行政院環境保護署 書函

主旨：檢送「核能四廠第一、二號機發電計畫環境影響評估監督小組第十五次會議」紀錄乙份，請查照。

「核能四廠第一、二號機發電計畫環境影響評估監督小組第十五次會議」紀錄

第十五次會議紀錄台電公司之說明

試樣名稱: 鹽寮、福隆沙灘黑色漂流物

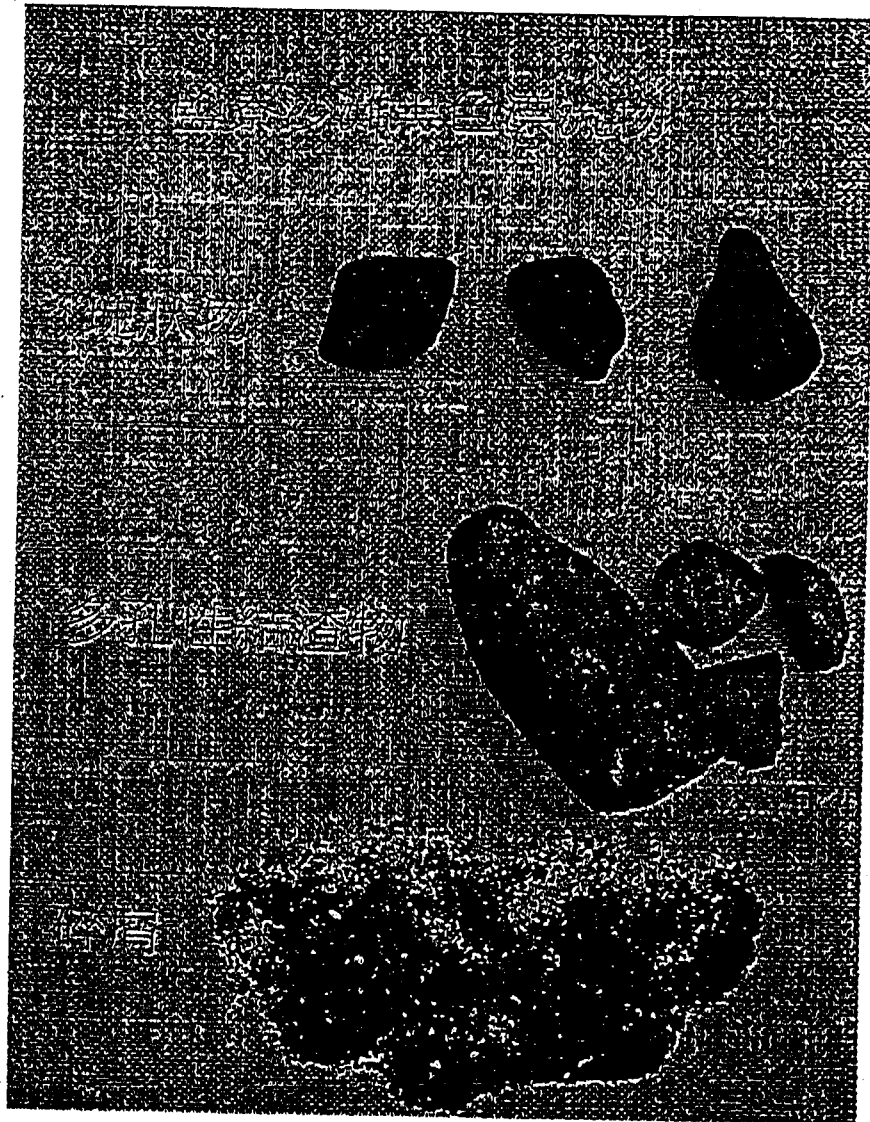
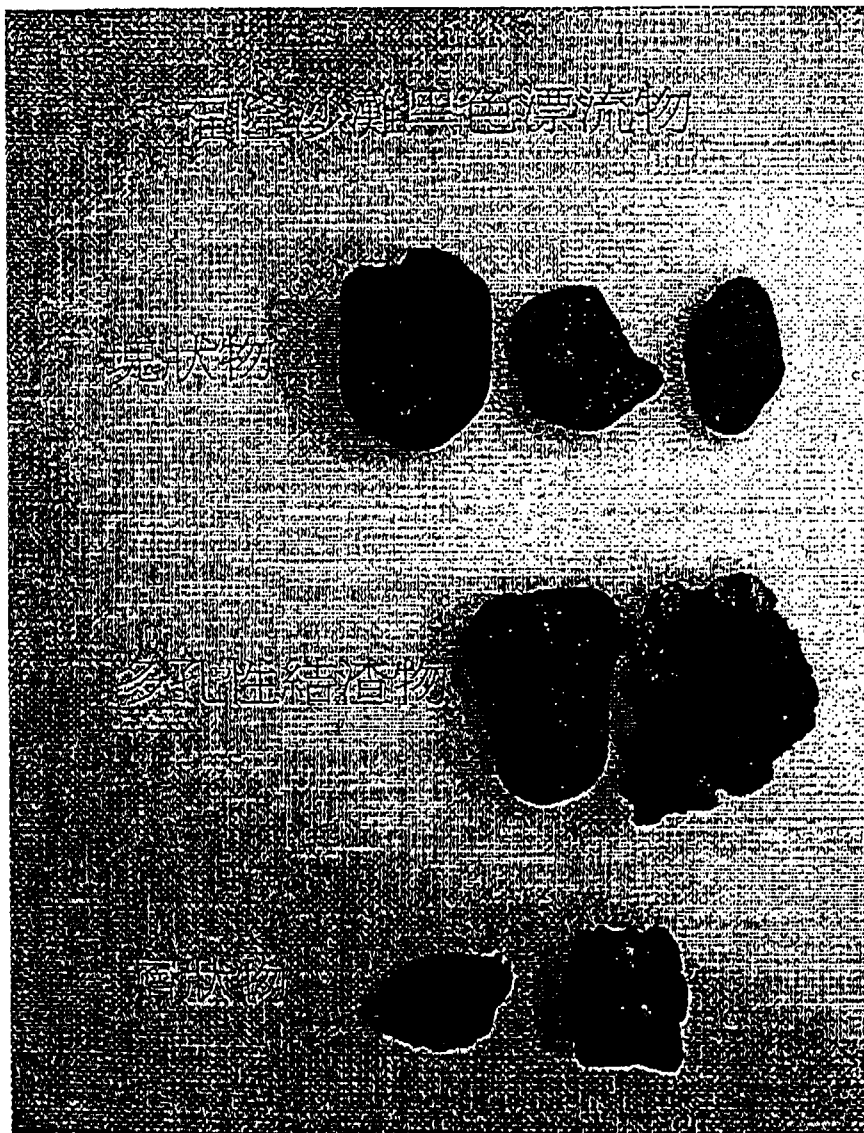
(五) 鹽寮沙灘出現疑似煤渣物質，請台電公司加以化驗並釐清其來源。

(五)鹽寮沙灘出現疑似煤渣物質，請台電公司加以化驗並釐清其來源。

說明：鹽寮、福隆沙灘出現疑似煤渣物質之黑色漂流物，本公司業已採集樣品送檢測機構做成份分析，經分析結果試驗報告(詳如附)。核四各項工程均無使用此類物質做為施工器材且海域工程作業船隻及重件運輸船舶亦均無使用煤炭做為燃料，故沙灘出現疑似煤渣物質非本公司施工作業活動所為，可能係本(九十二)年五月下旬及六月上旬豪雨時由山上或他處沖刷下來，復經海浪沖積至沙灘之故。
